Naše značka 23-02713

Urgentní příjem- Areál Náchodské nemocnice

Dle předložené projektové dokumentace se jedná o stavbu přestavbu Urgentního příjmu nemocnice Náchod, stím vyvolanou přeložku vodovodního řadu Pvc 160 o délce 85 m a výměnu kanalizačních přípojek a zrušení starého septiku.

S výše uvedenou stavbou dle předložené a ověřené PD (zak.č. 02/23 – Ing. René. Hubka) a s vydáním příslušného povolení souhlasíme při splnění následujících podmínek:

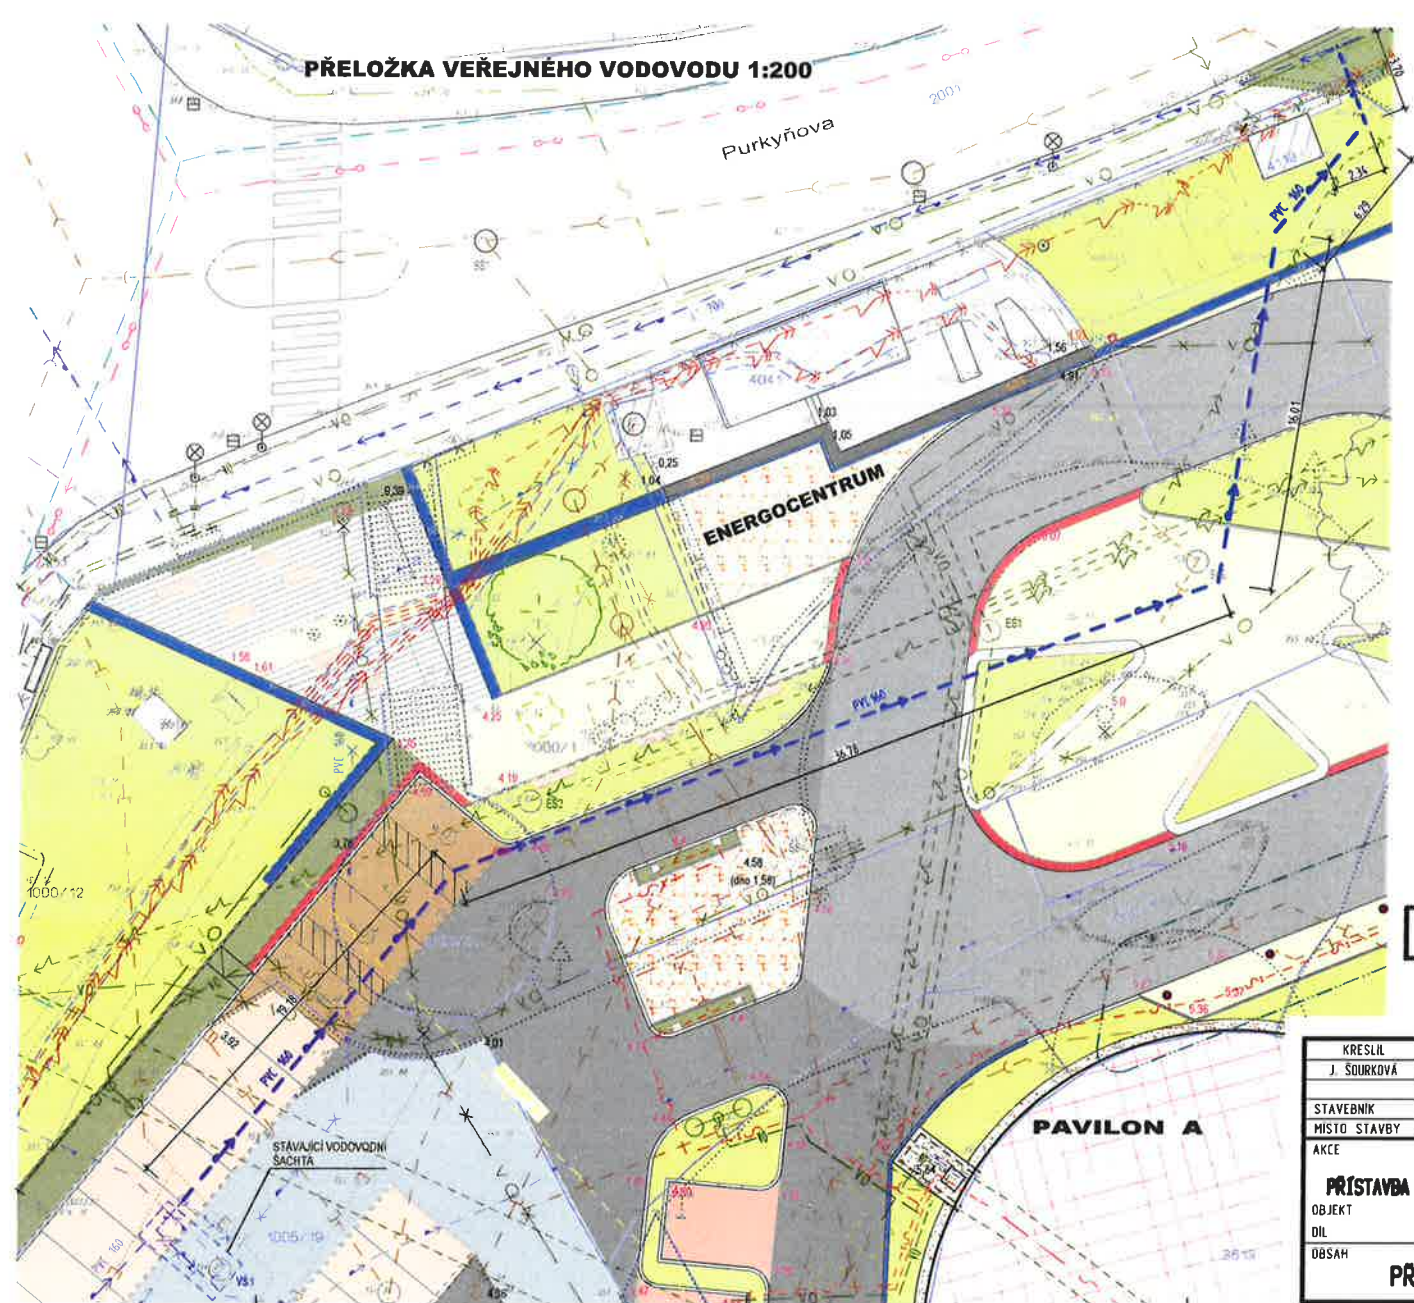
- 5) Vodovod bude opatřen vodícím drátem pro možnost pozdějšího vytyčení.
- 6) Nové potrubí bude z **PVC 160 Mondial**.

- 8) Při souběhu inženýrských sítí s podzemním vedením VaK Náchod, a.s. dodržte minimální vodorovný odstup 1,5 m.
- 9) Při křížení a ukládání dalšího zařízení respektujte příslušná ustanovení prostorové normy ČSN 736005. Zejména upozorňujeme na křížení vodovodu a kanalizace, kde kanalizace musí být umístěna pod vodovodem.

- 10) Při nesplnění podmínky křížení vodovodu a kanalizace, kde kanalizace musí být umístěna pod vodovodem, musí být provedena taková technická opatření, aby se vyloučila kontaminace prostředí, jimž prochází potrubí pitné vody (např. vodotěsná chránička s min. přesahem 2,5 m na obě strany od osy vodovodu) viz. ČSN 73 6005 a ČSN 756101 čl. 6.1.3.

- 11) Ve vzdálenosti do 2,0 metrů od zařízení VaK Náchod, a.s. nesmí být umístěny žádné pevné stavby, sloupy, ploty, HUP atd.
- 12) Pokud při realizaci jakékoliv stavby dojde ve vzdálenosti menší než 1 metr od vodovodního potrubí k odtěžení zeminy pod úroveň dna potrubí, bude daný úsek potrubí na náklady investora stavby vyměněn.

- 13) Požadujeme provedení kontroly a převzetí funkčních uzávěrů překládaného vodovodu a signalizačního vodiče, s vedoucím provozního střediska vodovodů (R. Knapp, tel.: 491 419 333). O provedené kontrole musí být proveden samostatný písemný záznam nebo zápis do stavebního deníku.
